Mission régionale d'autorité environnementale
ÎLE-DE-FRANCE

Avis délibéré
sur le projet d'aménagement du secteur « UPM8 » du
quartier Meudon-sur-Seine à Meudon (92)

N° APJIF-2024-037
du 26/06/2024

Figure 4: Secteur plan masse défini dans le PLU (EI, p. 48)

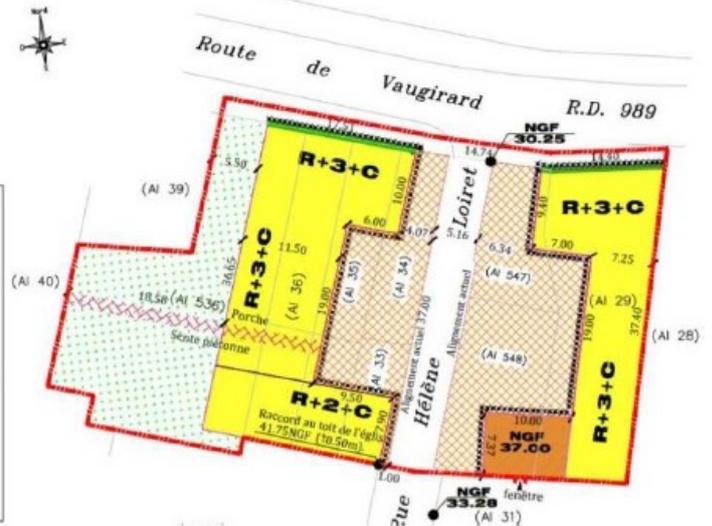
L'étude d'impact (p. 136) détaille peu les aménagements prévisionnels et notamment l'ampleur et la nature des démolitions prévues. L'Autorité environnementale rappelle que les travaux préalables à des constructions et installations projetées, y compris les opérations de démolition, constituent une composante du projet d'ensemble et doivent être décrits de manière détaillée et pris en compte dans l'étude d'impact, préalablement à sa production et à la saisine pour avis de l'Autorité environnementale.

(1) L'Autorité environnementale recommande de compléter le dossier :

- en présentant de manière plus précise les opérations prévues dans le secteur UPM8 ;
- en prenant en considération l'impact de l'ensemble des composantes et des étapes nécessaires au projet, notamment des démolitions en les appréhendant sur leur cycle de vie, c'est-à-dire de leur fabrication à leur recyclage.

Figure 5 : Extrait de la carte stratégique de bruit (source : Bruitparif) correspondant au secteur du projet (détourage MRAe). Le site du projet est soumis à des niveaux pouvant atteindre 75 dB en façade pour les façades donnant sur la route de Vaugirard.

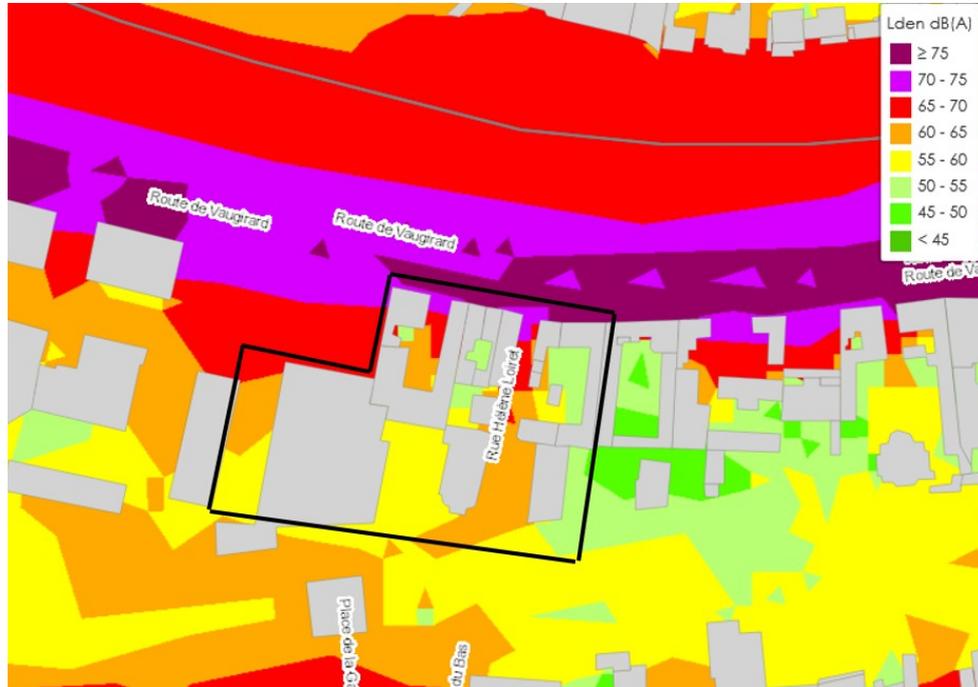
Aucune étude n'a été réalisée spécifiquement pour l'îlot UPM8, bien qu'il soit exposé à des niveaux sonores importants (figure 5), pouvant atteindre 75 dB en façade de la route de Vaugirard en moyenne sur 24h (indicateur Lden³).

En phase d'exploitation, le porteur de projet prévoit comme seule mesure d'atténuation des nuisances sonores pour les riverains l'isolation des façades le long des axes bruyants conformément à la réglementation (EI, p. 186).

L'Autorité environnementale rappelle que dans un souci de protection de la santé humaine, elle recommande de se référer aux valeurs seuils de l'OMS qui définissent, du point de vue de la communauté scientifique, le niveau au-delà duquel le bruit a un effet néfaste sur la santé. Pour le bruit routier, l'OMS a établi les seuils pouvant déclencher cet effet à 53 dB(A) sur 24h et à 45 dB(A) en période nocturne (et respectivement 54 et 44 dB(A) pour le bruit ferroviaire). Pour l'Autorité environnementale, ces éléments doivent être appréciés en tenant compte du bruit ressenti notamment dans les logements, notamment durant les saisons chaudes où les fenêtres sont souvent ouvertes et pourraient l'être davantage à l'avenir compte tenu du réchauffement climatique. En conséquence, elle considère l'approche retenue insuffisante.

(9) L'Autorité environnementale recommande de définir des mesures permettant d'éviter ou de réduire

significativement l'exposition au bruit des futurs habitants, par référence aux valeurs limites établies par l'OMS en matière de risques sanitaires.

Figure 7: Morphologie du territoire p.52 de l'EE - graphique 13

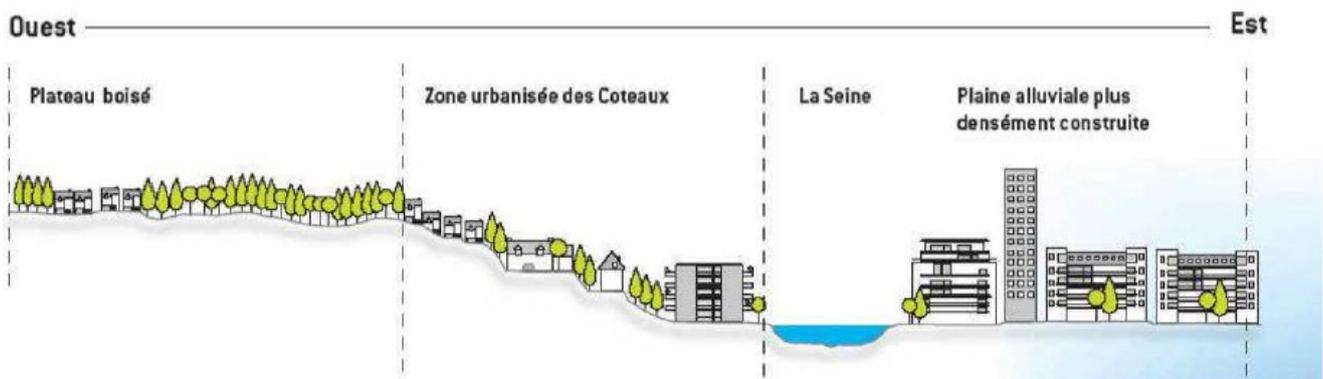
Malgré cette sensibilité patrimoniale et paysagère, la perception future du site ne fait l'objet d'aucun visuel dans l'étude d'impact : elle est simplement décrite (p. 169) à différentes échelles. Il n'est donc pas possible de se représenter le projet depuis les berges de Seine et les coteaux de Meudon. La sollicitation d'un avis de l'architecte des bâtiments de France (ABF) est prévu (p. 59) sans davantage de précisions.

L'Autorité environnementale relève une sensibilité élevée du point de vue patrimonial. Le quartier se développe immédiatement en bord de Seine. Pour elle, des hypothèses d'insertion auraient dû être présentées, en veillant à traduire la perception du public et des habitants dans le secteur du projet. À ce titre, en sus des perspectives montrant l'intérieur du projet, des visuels montrant ses relations avec son contexte, à différentes échelles, doivent être produits.

(12) L'Autorité environnementale recommande d'analyser l'insertion paysagère du projet par la comparaison, avant et après projet, d'un diagramme 3D des volumes pour rendre compte des actuelles et futures articulations entre quartiers et au sein même des quartiers.
